Friedrich Schultze GmbH

Beim Einbau vom Ersatzteil ET027 in Rippenrohrheizöfen, die vor Juni 2014 ausgeliefert wurden, lösen Sie bitte von der defekten Baugruppe die Vierkantbuchse unter der Erdungsschraube und ersetzen mit dieser die Vierkantsmutter an der neuen Baugruppe, damit die Verliersicherung weiterhin gegeben ist. Bei Fragen wenden Sie sich bitte an uns.

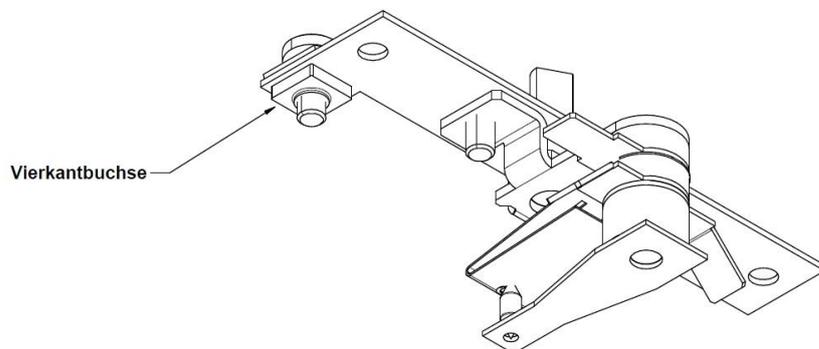
When installing the replacement part ET027 in Finned Tube Heaters that were delivered before June 2014, please loosen the square socket from the earthing screw from the defective module, and replace with this the square nut on the new module to keep the precaution against loss. Please contact us in case of any questions.

Vierkantbuchse
square socket

Vierkantsmutter
square nut
